泊発電所

火山影響評価のうち立地評価について

令和5年6月5日
北海道電力株式会社

○令和3年10月14日審査会合及び令和5年1月20日審査会合の指摘事項を以下に示す。

敷地及び敷地近傍における洞爺火砕流本体の推定分布範囲

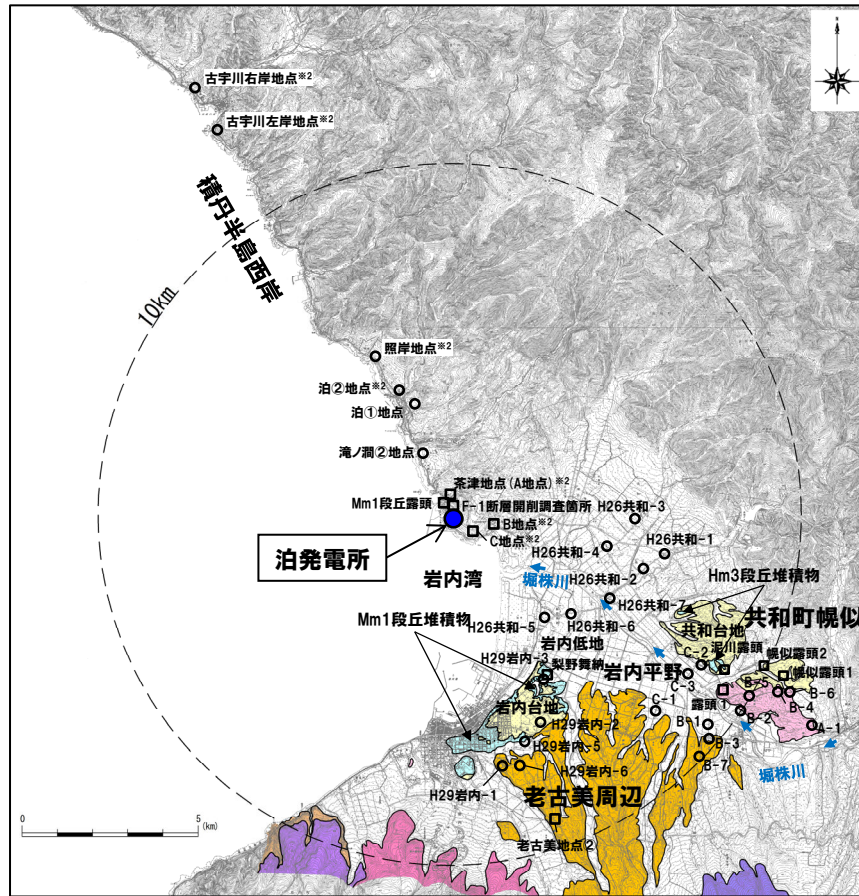
指摘時期	No	指摘事項
令和5年1月20日 審査会合	1	原子力発電所に影響を及ぼし得る火山の抽出において、網羅的な文献収集を追加で実施しているが、個別火山へのこれらの知見の反映にあたっての取捨選択の考え方が不明確であることから、個別火山の活動履歴等において収集した知見をどのように反映したか事業者の考え方を明確にし、説明すること。
	2	地質調査結果に基づく火山噴出物の分布(敷地及び敷地近傍)の評価について、以下の事項について再整理すること。 <ul style="list-style-type: none"> 火砕流堆積物の認定については、軽石の含有の有無のみでの判断は困難であると考えられるため再考すること。 火山噴出物の分布については、降下火砕物(純層・二次堆積物)、火砕物密度流(火砕流・火砕サージ)の区分結果を示す際には、判断根拠を明確にした上で説明すること。 敷地及び敷地近傍の地質調査結果をまとめるにあたって、給源が不明なものも含めて火山噴出物の分布状況を明確にすること。
	3	文献調査、敷地及び敷地周辺の地形・地質調査並びに火山学的調査の結果を整理し、その評価結果に基づき発電所に影響を及ぼし得る火山の抽出を実施するといった資料構成とした上で、説明すること。

- 洞爺火砕流本体※1の推定分布図を下図に示す。
- なお、当図には地質調査で確認している層厚も合わせて示している。

○当該範囲は、Goto et al. (2018)において、洞爺火砕流の分布は示されておらず、当社地質調査においても洞爺火砕流本体は確認していないが、敷地のうちMm1段丘より低標高側に洞爺火砕流本体が到達した可能性を否定できないと評価している。
 ○このため、敷地のMm1段丘堆積物の上面標高が約24mであることを踏まえ、当該範囲の標高20m以下を洞爺火砕流本体の推定分布範囲とした。

○黒破線で示す範囲は、Goto et al. (2018)において図示されていないものの、当該文献において共和ダム付近(標高約100m)まで分布が示されていることを踏まえ、同標高付近まで分布しているものと推定している。
